令和 7 年度（延期分）
八丈島一般廃棄物管理型最終処分場
運営協議会

八丈島一般廃棄物管理型最終処分場
台風被害の復旧状況および今後の運用方針について
(案)

「八丈島一般廃棄物管理型最終処分場の台風災害から復旧について」の質問

回 答 書

(2) 土石流に関する区域

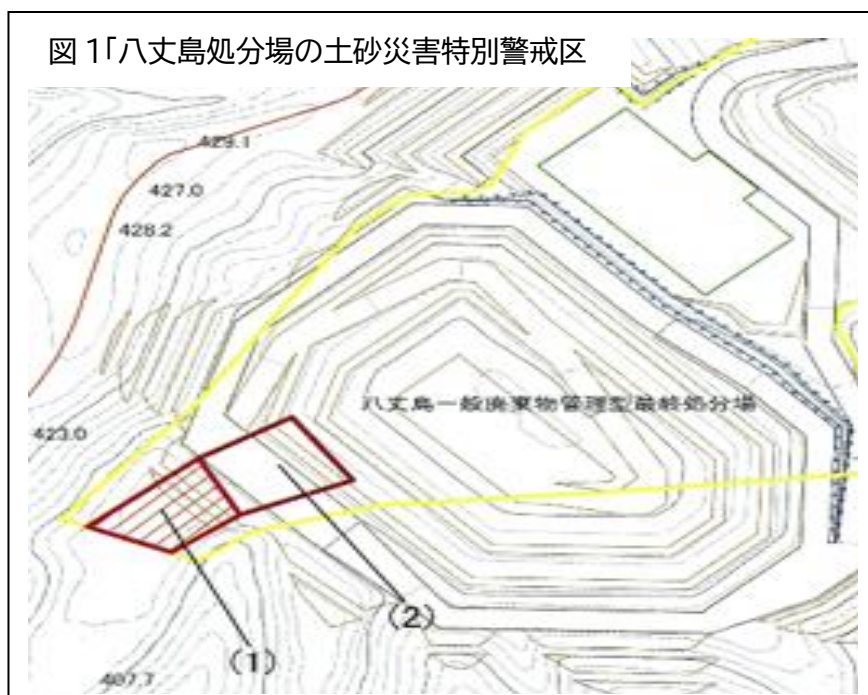
敷地内の一部は土砂災害特別警戒区域に指定されています。図1の(1)におきまして、土石流の高さ1.1m、(2)におきまして1.0mが対象となっています。

そのため、堰堤やブロック壁などの対策があっても、注意が必要な場所であることに変わりはないため、原則として指定は解除されません。処分場の土石流区域も同じ考え方で指定されており、谷地形や集水地形といった地形そのものを基礎として算定した到達可能性に基づき指定されています。指定された当時、対策工事の有無は判断に含まれていません。

(1) と (2) における土石流は、写真 1 の構造物、堰堤などの有無が含まれない、地形から計算された土石流の範囲および高さとなっています。従いまして、このブロック壁などを土石流の計算に加えますと、土石流が到達する範囲は、図 2 のとおりとなり、土石流が施設に到達しないことが確認できます。

図 4「ドア位置縦断図」

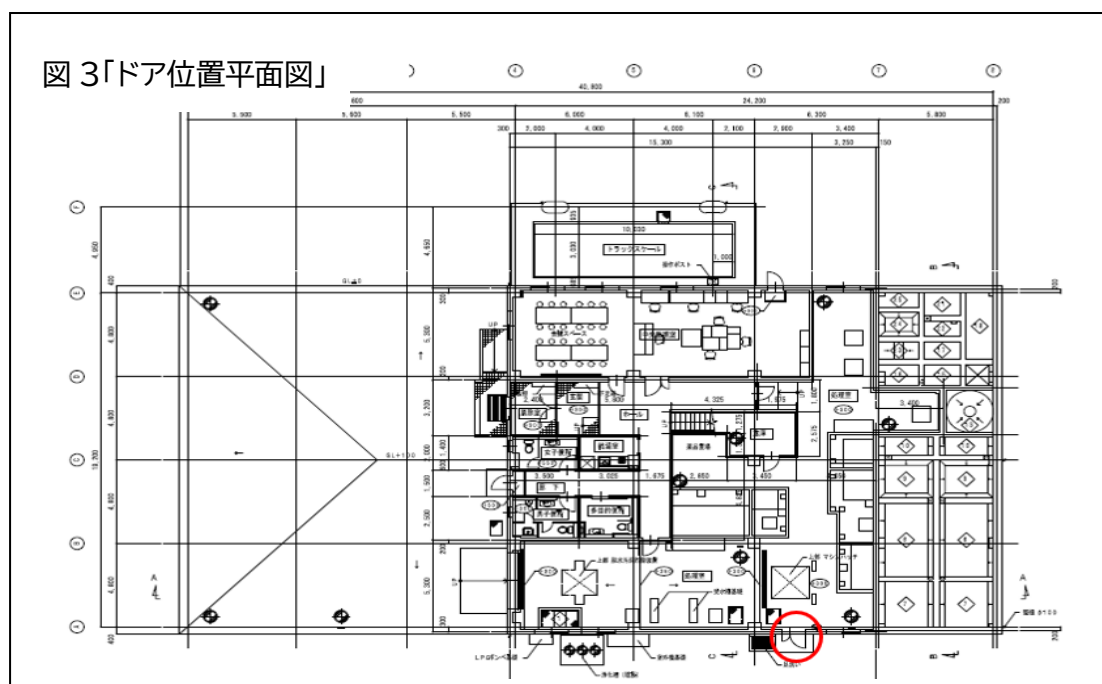
(1) 水処理棟1階西面ドア

写真 6「敷地外周フェンスの損傷状況」

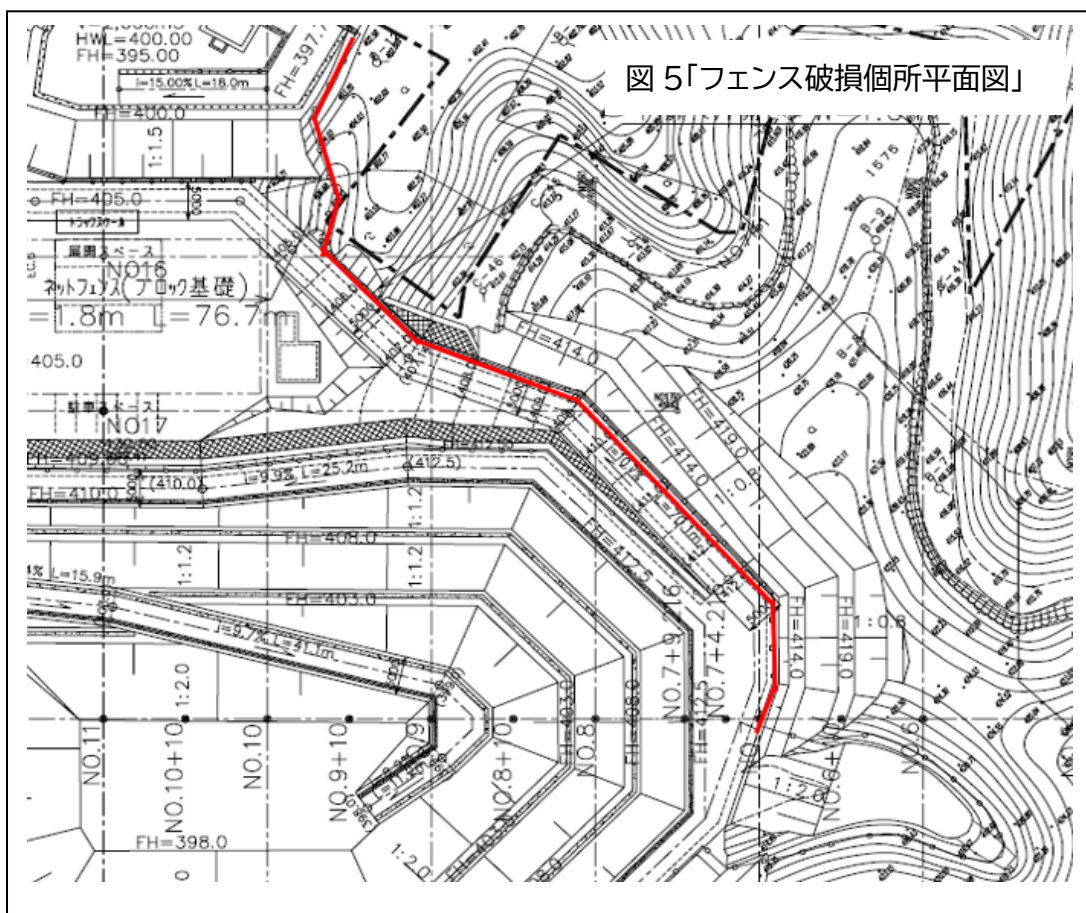
被害内容	倒木・強風により一部が倒壊・変形。
被害規模	図 5 記載の延長 102m 倒壊・変形。
復旧状況	運用上フェンスを恒常的に設置する必要性が低い区間のため、防災調整池から覆土置き場に至る区間に設置されていた延長 102m のフェンスを対象として撤去。また、作業に支障を及ぼす草木について、フェンス周辺 1 m ² を対象として除去。(実施日:3 月 10 日)
復旧費用	確定額:44 万円(フェンス撤去工事)

写真 8「非常用発電機破損状況」

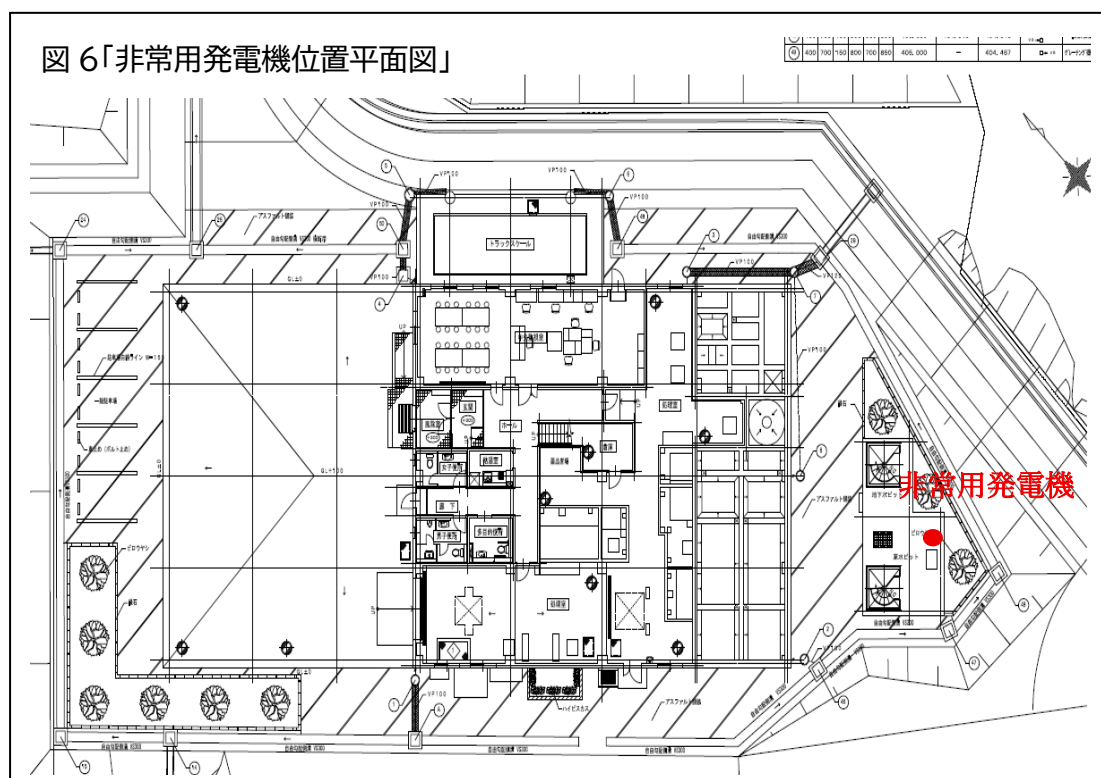
被害内容	強風により筐体が破損し、使用不能。
被害規模	機器 1 台が全損。
復旧状況	当該機器は停電時に原水ピットの流入ゲートを閉鎖するためだけの用途に限定された設備であり、同ゲートは手動で開閉が可能であることに加え、埋立地と原水ピットとの位置関係や排水経路の構造上、停電時に原水ピットがあふれる仕組みにはなっていないことから、この目的のために非常用発電機を恒常的に設置する必要性は低いことを確認し、非常用発電機を撤去。撤去にあたっては、将来的に適切な能力を有する発電機を設置できるよう、必要な配線を専用ボックスに収納し、保護したうえで残置。(実施日:2 月 26 日)今後、停電時に浸出水を調整槽へ移送するための原水ピットポンプを稼働できる能力を有する、より大きな容量の新規非常用発電機を整備する方針。
復旧費用	確定額:98 万円(撤去・専用ボックス設置)

写真 10「電気メーター脱落状況」

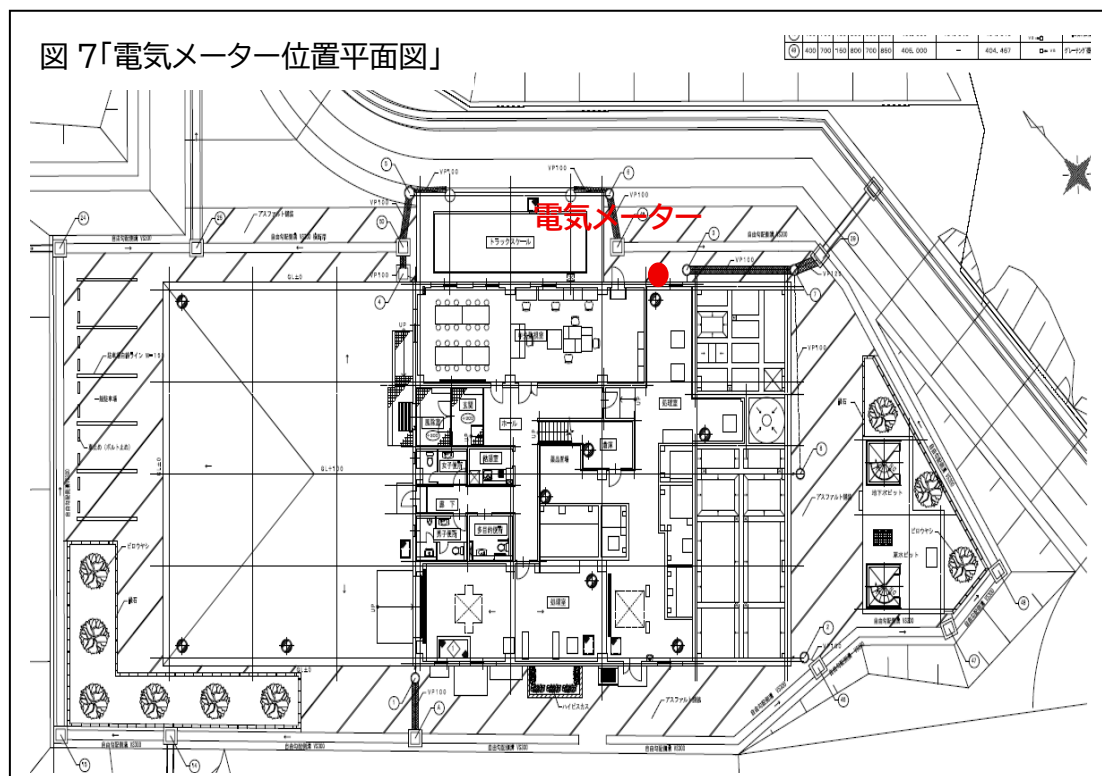
被害内容	強風により腐食していた取付板が破損し、メーターが脱落。
被害規模	メーター1 基脱落。
復旧状況	10 月 20～21 日に応急固定を実施。原因である取付板交換(木製から樹脂製へ変更およびメーター本復旧を完了。(実施日:2 月 12 日)
復旧費用	確定額:1 万円(取付板交換・復旧作業費)

図 8 「埋立計画 STEP1 計画平面

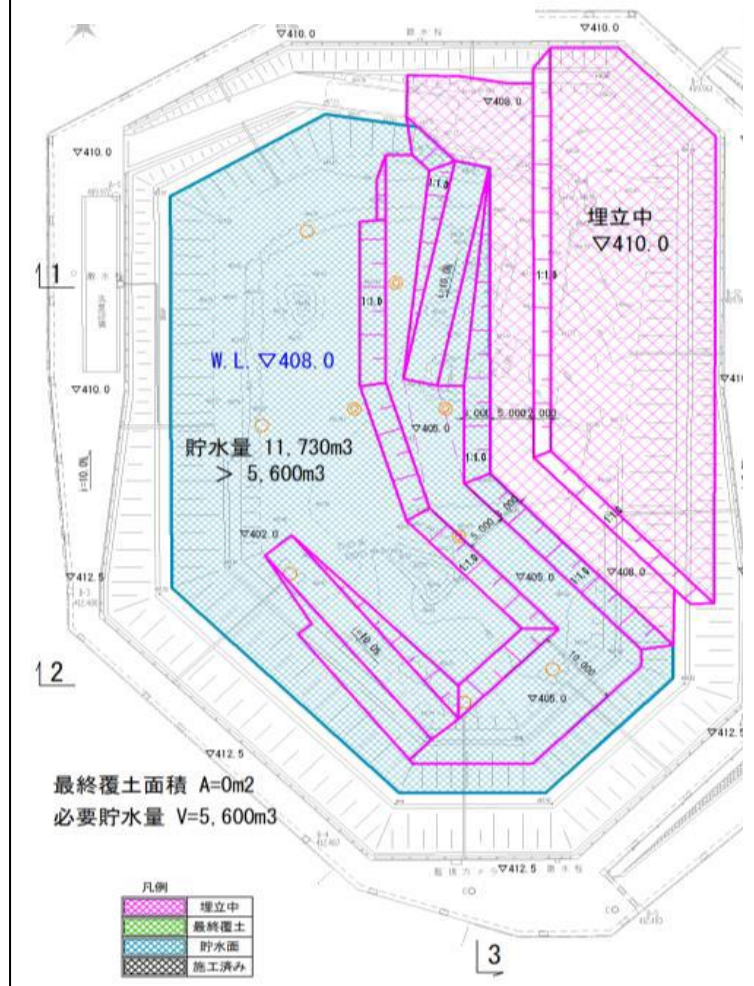
停電時の対応は、原水ピットポンプや浸出水処理施設が稼働できないため、浸出水を埋立地内に一時貯留する運用としています。埋立地の最大埋立容量は 49,500 m³ ですが、これは廃棄物と覆土を含めた処分場全体の容量であり、すべてを雨水貯留に利用できるものではありません。

埋立計画 STEP1 では、埋立地形状によって、水位▽408.0 まで貯留した場合の貯水量を 11,730 m³ と算定しており、これが実質的に「埋立作業を阻害せずに確保できる貯留量」となります。

この貯留量は、平年の降雨量であれば、約 5 か月間埋立作業を阻害せずに貯留できる容量となります。今回の台風の降雨実績（2025 年 10～11 月累計約 1,565 mm）で計算しますと、約 3 か月間埋立作業を阻害せずに貯留できる容量となります。

なお、理論上の最大容量である 49,500m³ をすべて雨水の貯留に使ったと仮定した場合、雨量に換算すると約 8,000mm、平年の降雨量では約 19 か月分に相当します。ただし、この容量には廃棄物の埋立に必要なスペースも含まれているため、実際の運用では STEP1 で確保している 11,730m³ を上限として運用しています。

※ 今回の災害期間中、この貯留量を超過する状況は一度も発生していません。
